Вопросы к Пятнице — этап 5, ПЗУ (4 модели IFC)

Папка: **ЖД станция / Работа над ошибками / Пятница / 5 этап**. Модели сверены с ПД **Раздел ПД №4 Часть №1 ИЛО1 (ПЗУ) (1439_2025_5) (1).pdf**, DXF **03-05. 1439_2025_5-ИЛО1_ПЗУ_21.09.dxf**, РД **25_1439_2025_5-ГП 26.09.24.pdf**, ВОР **4.1. 1439_2025_5-ИЛО1.ВОР (ПЗУ)_05-18_26.09.08.xlsx** и EIR. Сравнены с ранее переданными моделями.

Модель: 1439-2025-5_Круглое поле_5_ГП_ПЗУ_Ч1_Компрессорная №5.ifc — основание

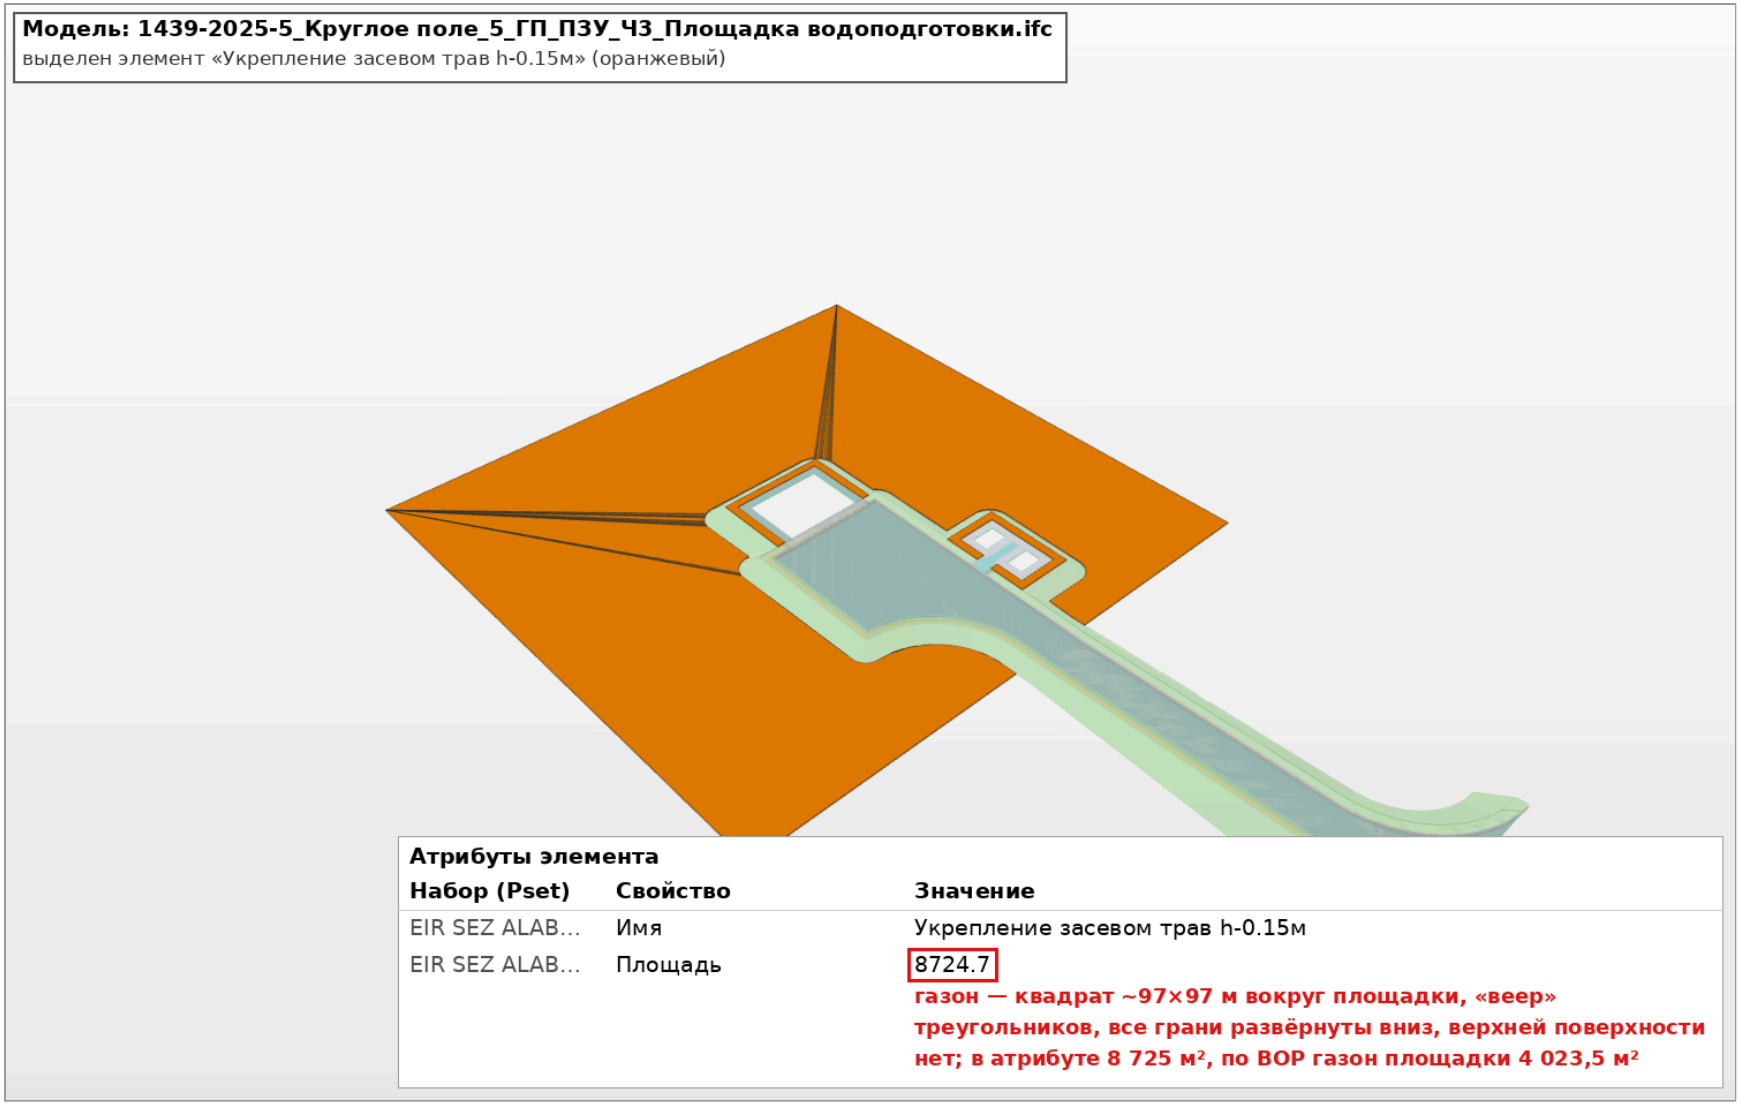
2. **Обязательные атрибуты «Name» и «Material» отсутствуют** во всех 4 моделях — заведены «Имя» и «Материал». Переименовать по EIR.
3. **Материалы не по ПД и ВОР** (как на 4 этапе): покрытие — «битум БНД 70/100, ГОСТ 33133-2014» → по ПД и ВОР битум PG 64-22, ГОСТ Р 58400.1-2019, розлив эмульсии ЭБДК-Б вместо «подгрунтовки битумом»; основание — «щебёночно-гравийно-песчаная смесь С4», «щебень фр. 31,5–63» → щебень М600 фр. 16–31,5, ГОСТ 32703-2014, опечатка «песчанное»; песок — «Песок мелкий» → по ПД песок очень мелкий Кф > 1 м/сут; бортовой камень — в «Обозначении стандарта» ГОСТ 6663-91 при ГОСТ 32961-2014 в имени; ЭППС — «Экстридированный пенополистерол».

Набор (Pset)	Свойство	Значение
Элемент	Класс IFC	IFCBUILDINGELEMENTPROXY
Элемент	Name	$ (пусто)
EIR SEZ ALAB…	Марка	М600
EIR SEZ ALAB…	Обозначение стандарта	ГОСТ 32703-2014
EIR SEZ ALAB…	Толщина	0.16
EIR SEZ ALAB…	Тип конструкции	Основание
EIR SEZ ALAB…	Площадь	1.25
EIR SEZ ALAB…	Уровень	Этаж 01
EIR SEZ ALAB…	Шифр проекта	4.1. 1439-2025-5-ИЛО1
EIR SEZ ALAB…	Имя	Основание щебеночно-гравийно-песчанное С4 М600 h-0.16м **не смесь С4; опечатка «песчанное»**
EIR SEZ ALAB…	Материал	Щебень фракции 31.5-63 мм М600 **по ПД и ВОР: щебень М600 фр. 16-31,5 мм, ГОСТ 32703-2014**
EIR SEZ ALAB…	Name (EIR)	— нет атрибута —
EIR SEZ ALAB…	Material (EIR)	— нет атрибута —

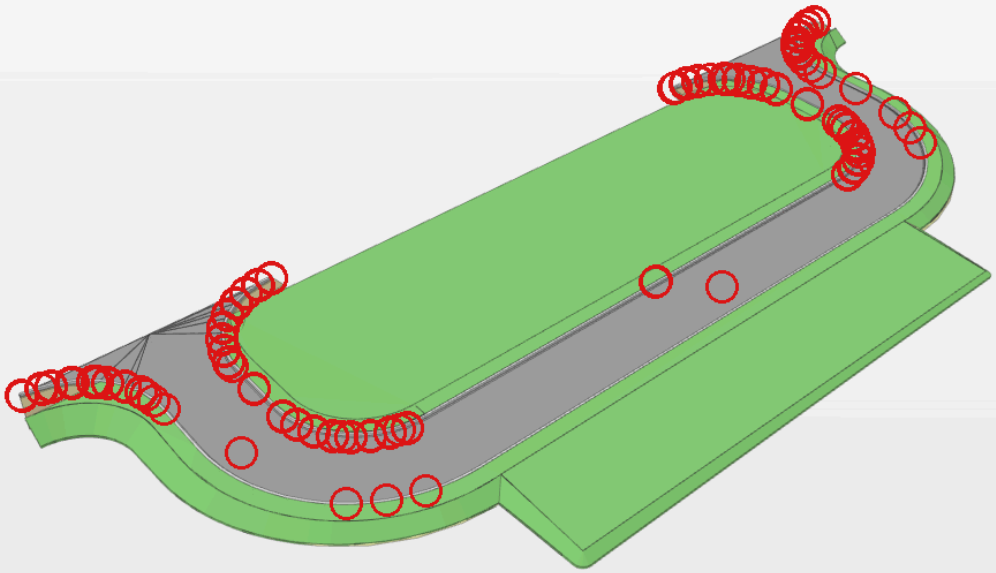
1. **Ч3, газон «Укрепление засевом трав h-0.15м»:** квадрат ~97×97 м вокруг площадки, «веер» треугольников, все грани развёрнуты вниз, верхней поверхности нет; в атрибуте 8 724,7 м², по ВОР газон площадки 4 023,5 м². Газон лежит на 144,7–144,8, а по картограмме ПД в зоне насыпи площадки проектные отметки до 146,5 — газон под площадкой, а не на её поверхности.
2. **Ч3, рельеф по картограмме ПД (ПЗМ водоподготовки, 21 узел в контуре модели):** в 4 узлах проектная насыпь +0,54…+1,78 м (проектные 145,32–146,58, существующие 144,78–144,80), а в модели там газон на существующей земле 144,72–144,85 — насыпь площадки не построена (Δ до −1,73 м); в 2 узлах на проезде модель ниже ПД на 0,29 и 0,34 м. Остальные 15 узлов и все проектные отметки ГП_ВП — в пределах ±0,01 м.

3. **Обрезки после нарезки:** Ч4 — 135 элементов (74 асфальта А32Нн, 61 щебня), Ч3 — 26; слои щебня 0,22 местами плёнка 2–3 мм. Ч3: песок 0,29 местами пересекается со щебнем. БР 100.30.15: «Обозначение стандарта» «ГОСТ 100.30.15», марка «В15 W4 F150» латиницей.

Модель: 1439-2025-5_Круглое поле_5_ГП_ПЗУ_Ч4_Площадка ЛОС.ifc
элементы-обрезки (Площадь = 0, объём ≈ 0): 134 шт. — обведены красным

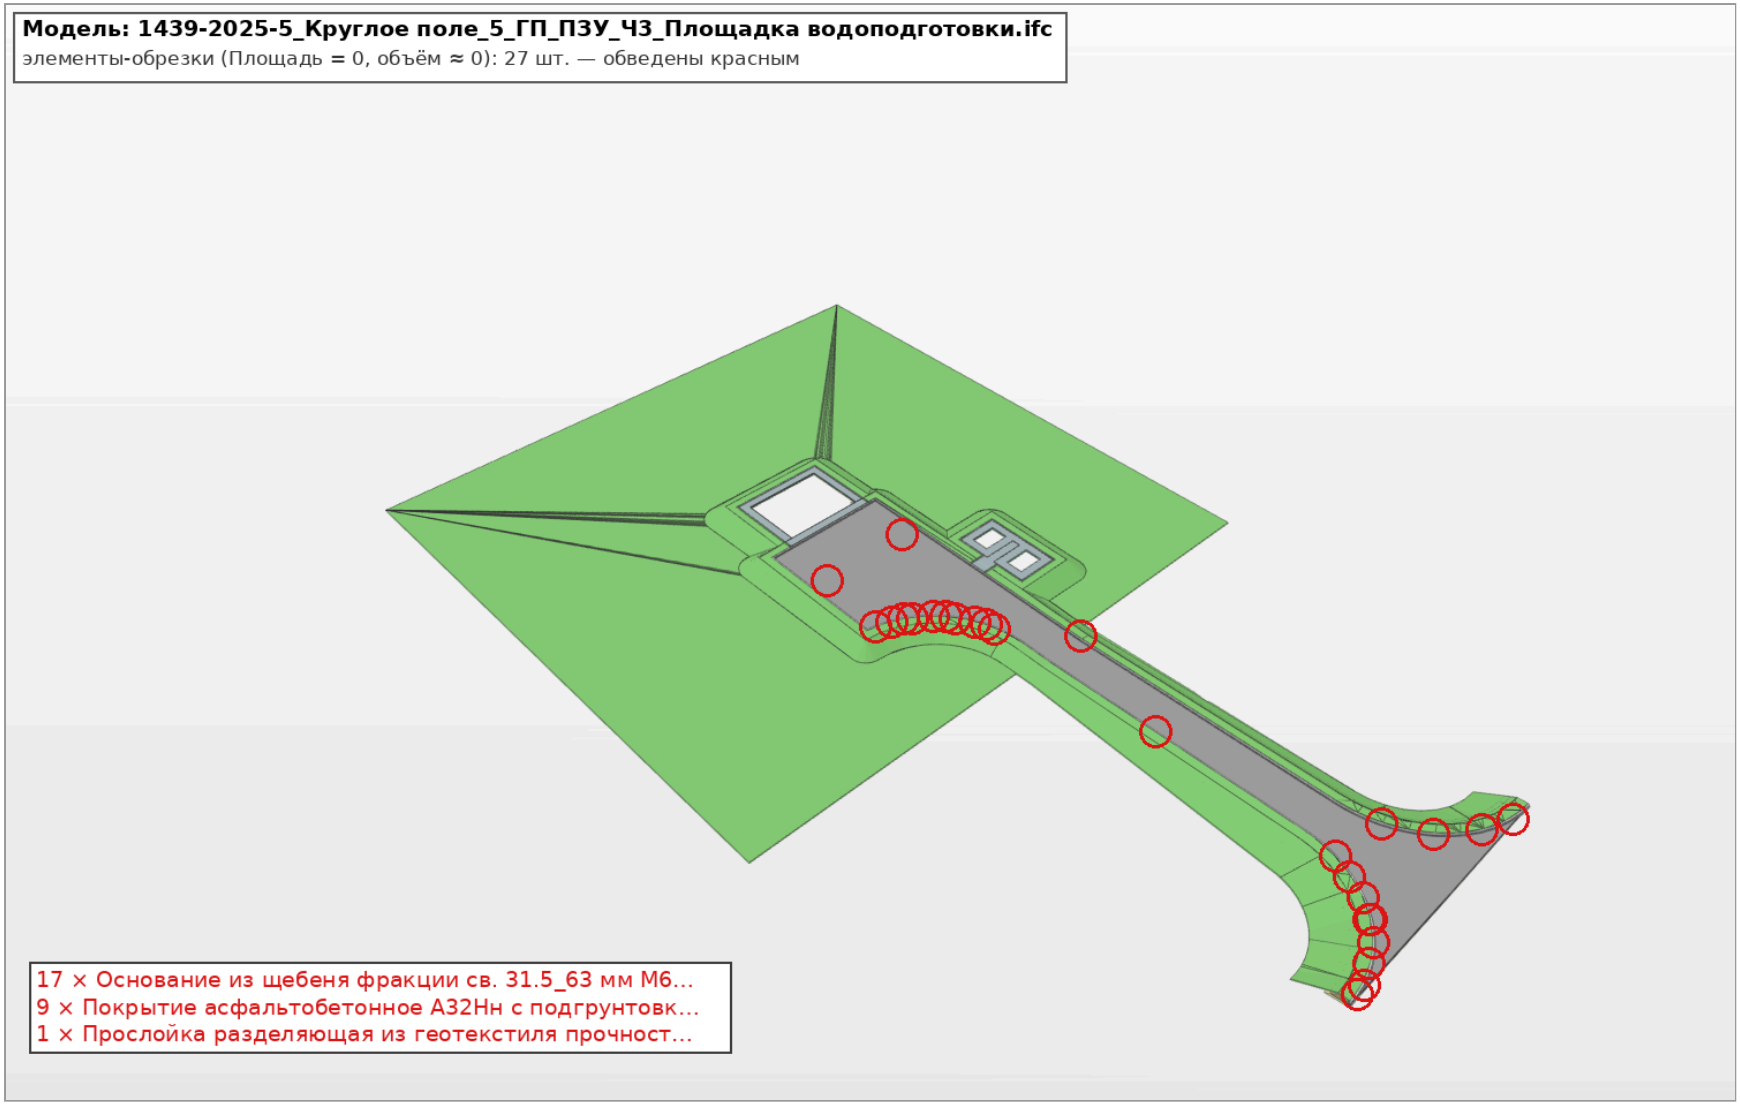
74 × Покрытие асфальтобетонное А32Нн с подгрунтовк…
60 × Основание из щебеня фракции св. 31.5_63 мм М6…

Вносить правки в модели (а не только переименовывать файлы), сверять состав и площади с ВОР, атрибуты — по перечню EIR (Шифр проекта, Name, Material, Уровень), структуру — Site «DefaultSite» → Building «DefaultBuilding» → Этаж → группы.
